## PARC EOLIEN DE KERANFLEC'H

Commune de Bourbriac (22)

# MEMOIRE EN REPONSE A L'ISSUE DE L'ENQUÊTE PUBLIQUE

Enquête publique du 08 mars 2021 au 09 avril 2021

Carte 42 - Haies impactées par la plateforme de l'éolienne E1

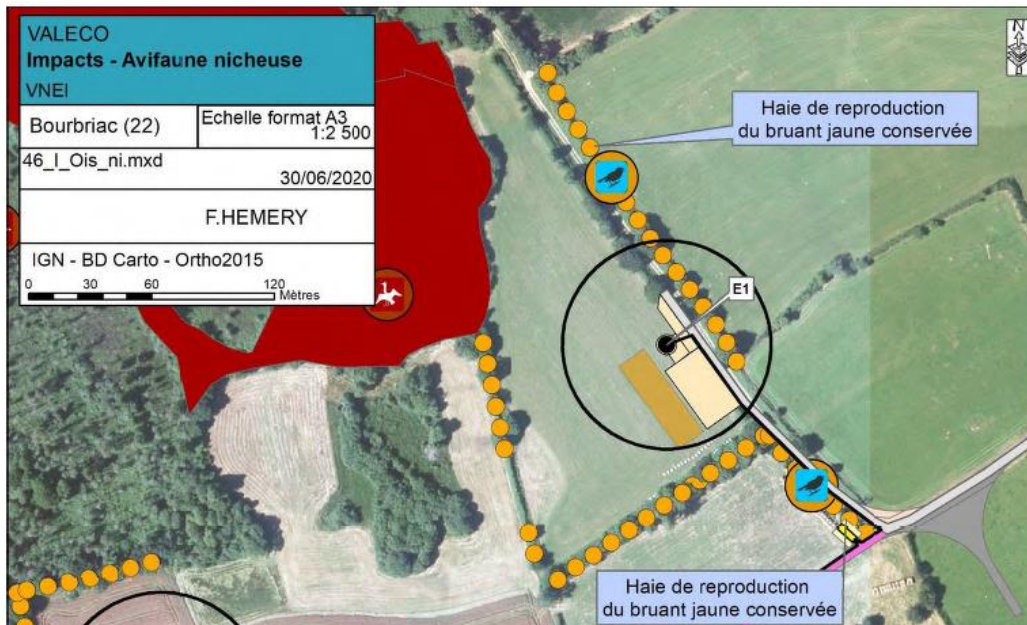
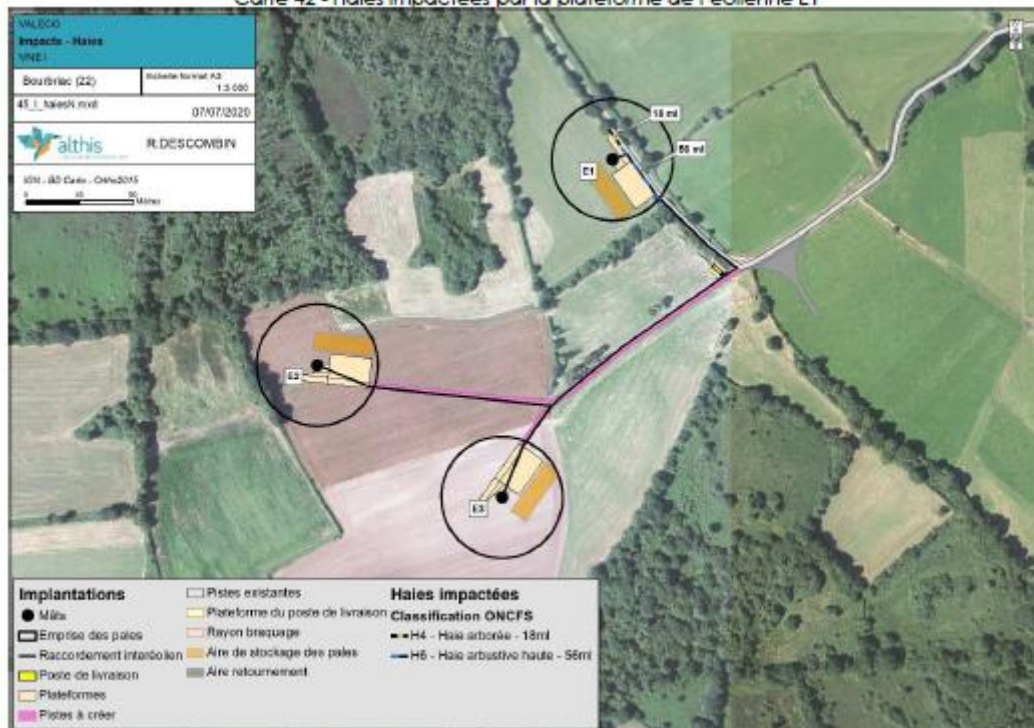
### *Observation n° 1*

Comme indiqué au sein du procès-verbal de synthèse des observations du Commissaire Enquêteur, une visite du site d'implantation du projet a été effectuée le 27 janvier 2021 en présence de Monsieur le Commissaire Enquêteur, Monsieur Droniou (adjoint au maire) et Messieurs Le Floch et Ritter de VALECO. Lors de cette visite sur le terrain, Monsieur Droniou a fait état de l'importance de limiter au maximum l'impact sur le talus à proximité de l'éolienne E1 qui longe un chemin de randonnée emprunté par les habitants de la commune. Ce souhait a été confirmé par un courrier (observation n°1) de la commune.

Comme discuté avec les élus lors de la dernière réunion en Mairie de Bourbriac le 19/02/21, le pétitionnaire a bien noté le souhait de préservation maximale du talus et a prévu de revoir son implantation en ce sens. Comme présenté sur le plan ci-dessous, l'ensemble des aménagements n'empiètent plus sur le talus. Toutefois pour des raisons techniques d'acheminement des convois sur la parcelle concernée, une ouverture de 15 mètres sera nécessaire sur le talus.

*Nouvelle implantation limitant l'impact sur le talus*

A noter qu'il était prévu initialement la suppression de 74 mètres de ce talus.

Implantation initiale impactant 74ml de haie à faible enjeu

De plus, cette haie n'a pas été caractérisée à enjeu écologique lors de l'expertise environnementale. Un expert écologue examinera à nouveau cette haie avant le démarrage des travaux pour s'assurer qu'aucun nouvel enjeu ne soit présent notamment que la haie ne sert pas d'habitat de reproduction pour une espèce protégée. Enfin, il convient de rappeler qu'une mesure de replantation de haie est prévue au sein du dossier.

En effet, pour compenser cette perte, 114ml de haies talutées seront plantés à proximité du lieu-dit Saint-Houarneau Coz (voir carte en page 217 de l'étude écologique). La position de la haie est stratégique pour les chiroptères, car elle est située entre un lieu-dit et un fond de vallon boisé. Elle permettra

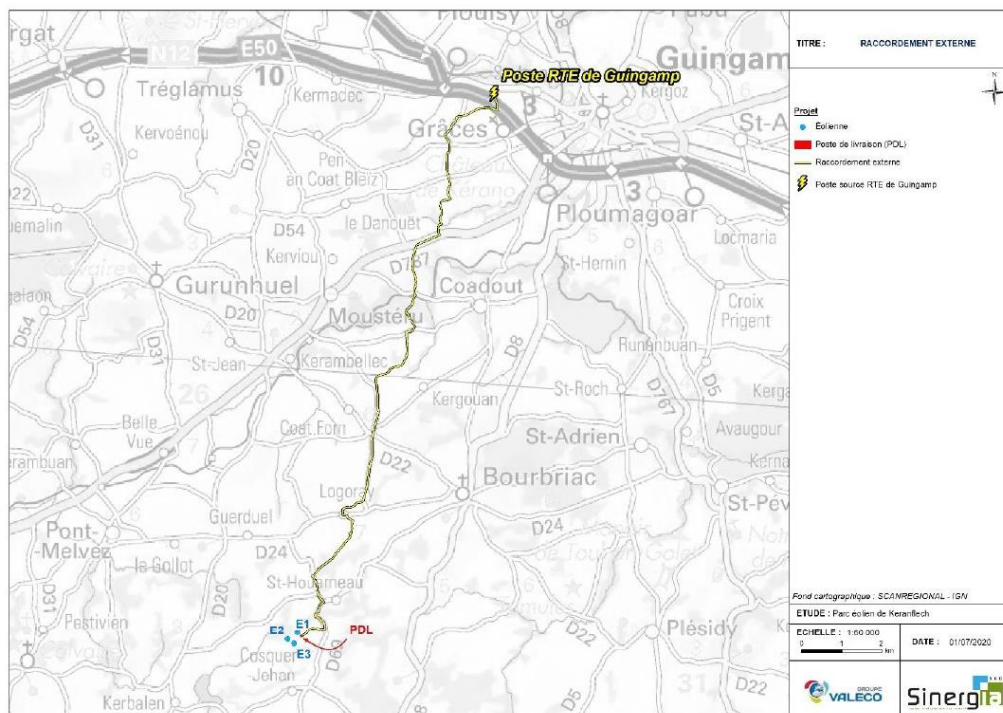
### Observation n° 6

L'observation n°6 reproche au dossier le caractère non-détaillé du raccordement du projet éolien de Keranflech au réseau national. Ce raccordement est explicité en page 226 de l'Etude d'Impact Environnementale.

Il convient de rappeler que cet ouvrage de raccordement qui sera intégré au Réseau de Distribution fera l'objet d'une demande d'autorisation distincte de la présente autorisation environnementale unique : il s'agit de la procédure d'approbation définie par l'Article 3 du Décret 2011-1697 du 1er décembre 2011 pris pour application de l'article 42 de la loi n°2009-967 du 3 août 2009 de programmation relative à la mise en œuvre du Grenelle de l'environnement (Grenelle I) et de l'article 183-IV de la loi n°2010-788 du 12 juillet 2010 portant engagement national pour l'environnement (Grenelle II). Cette autorisation sera demandée par le Gestionnaire du Réseau de Distribution qui réalisera les travaux de raccordement du parc éolien.

De plus les procédures de raccordement sont lancées après l'obtention de l'Autorisation Environnementale. Ce n'est pas le pétitionnaire mais bien le gestionnaire de réseau qui définit le tracé et le poste source de raccordement du projet. Le choix du poste repose sur sa capacité à accueillir la production d'électricité du futur parc éolien.
